Жилой дом с приспособлением подземной автостоянки под защитное сооружение гражданской обороны - "укрытие" (ЗСГО) с инженерными сетями и благоустройством территории по адресу: г. Москва, внутригородское муниципальное образование Измайлово, Сиреневый бульвар, земельный участок 4/9 (участок 6.1)

Раздел 4. Конструктивные решения

94-0421-ОК-1/Н-6.1-П-КР1

Корректировка

Корпус 6.1.1. Схема расположения несущих конструкций на отм. +46.550

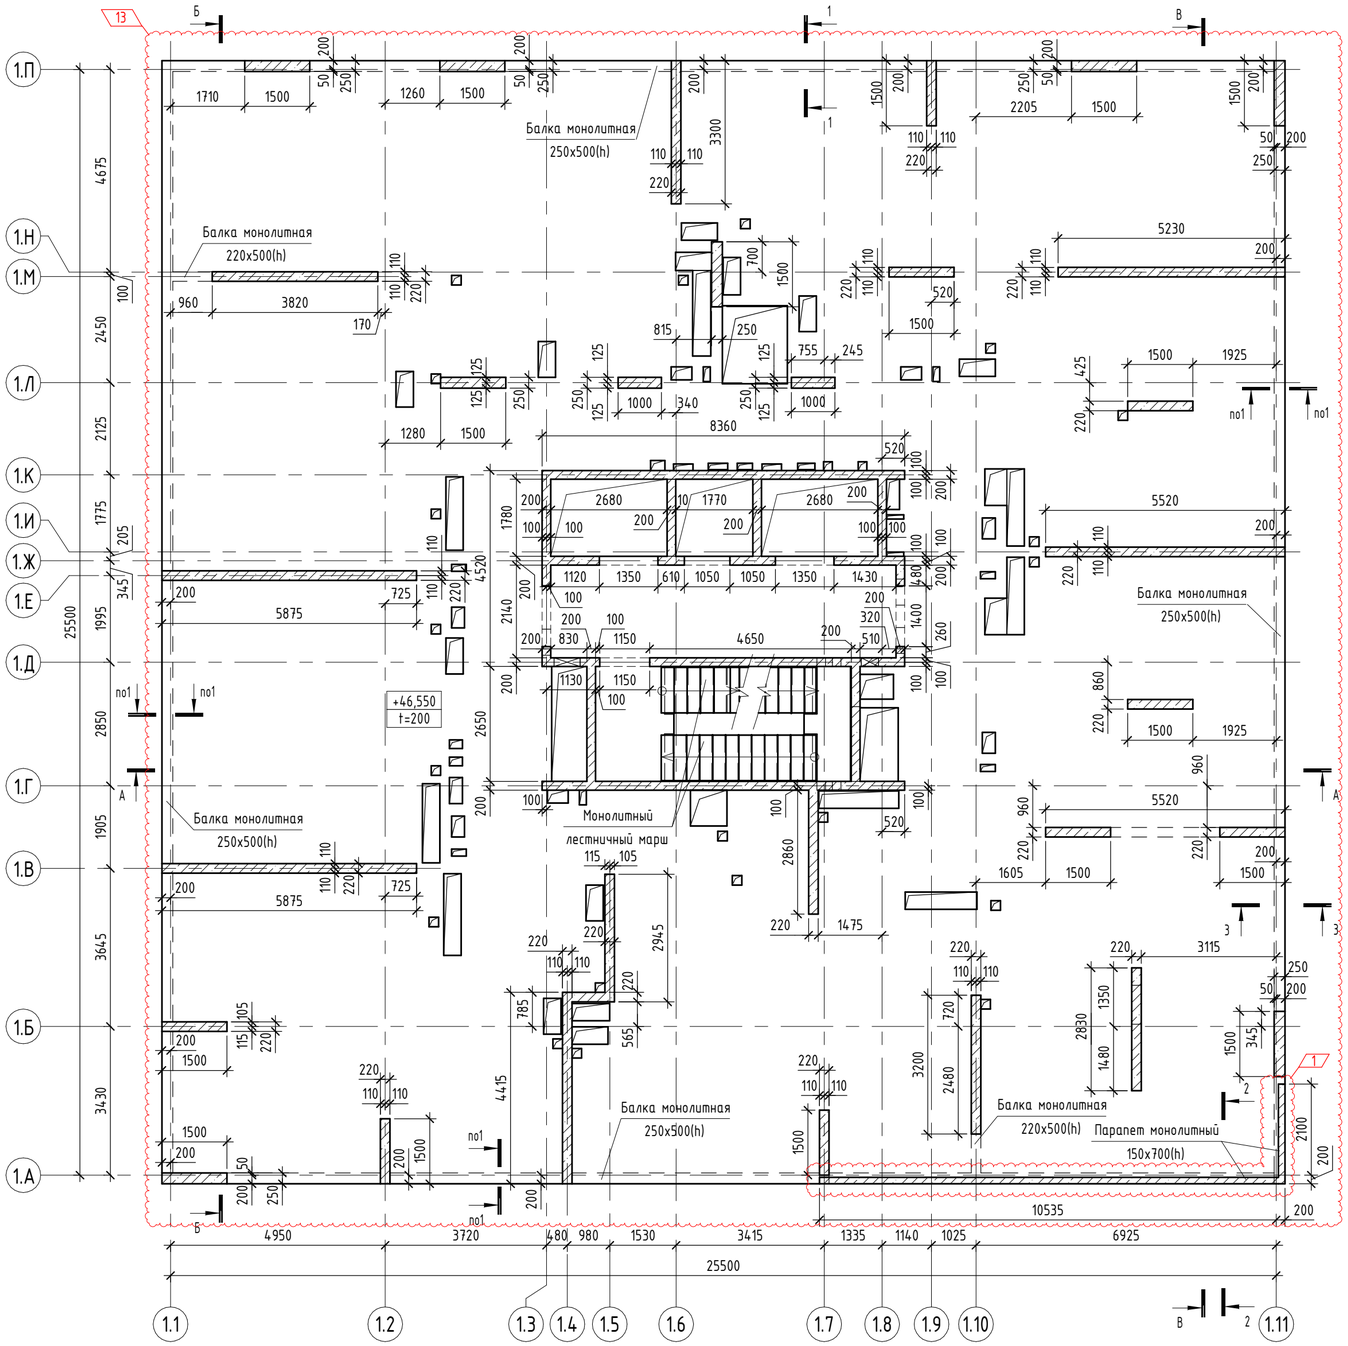
№	Лист	Решение до корректировки	Решение после корректировки	Примечание
1	л. 9 (ГЧ)	Корпус 6.1.1 Парапет на террасе отсутствовал	Устроен монолитный парапет 150×700(h) с термовкладышами на террасе на отм. +46,550 в осях 1.11/1.А–1.Б и 1.7–1.11/1.А.	Корректировка в части добавления парапета. Класс бетона и арматуры в соответствии с плитой перекрытия типового этажа
2	л. 20 (ГЧ)	Корпус 6.1.2 Парапет на террасе отсутствовал	Устроен монолитный парапет 150×700(h) с термовкладышами на террасе на отм. +33,350 в осях 2.11/2.А–2.Б и 2.8–2.11/2.А.	Корректировка в части добавления парапета. Класс бетона и арматуры в соответствии с плитой перекрытия типового этажа
3	л. 32 (ГЧ)	Корпус 6.1.3 Парапет на террасе отсутствовал	Устроен монолитный парапет 150×700(h) с термовкладышами на террасе на отм. +24,800 в осях 3.1/(А/1)–3.А и 3.1–3.7/(А/1).	Корректировка в части добавления парапета. Класс бетона и арматуры в соответствии с плитой перекрытия типового этажа
